規格變更通知

Ø22 HW1E / Ø30 HN1E 系列 緊急停止用按鈕開關

茲因 Ø22 HW1E / Ø30 HN1E 系列 緊急停止用按鈕開關的規格有所變更，特此通知。

(例: 以非照光型為例)

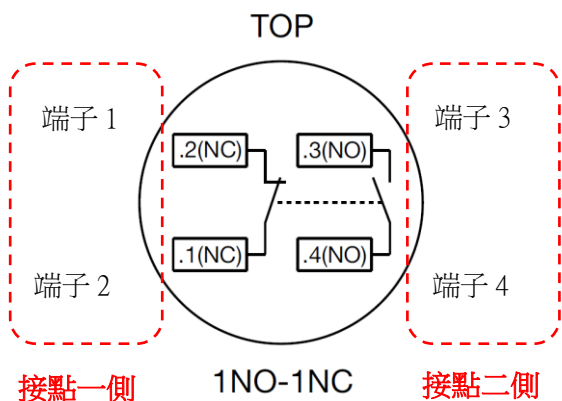
歐洲標準 EN60947-5-5 的認證由 DEMKO 變更為 TUV。
因此，製品側面的標籤上的認證標誌也隨之變更。
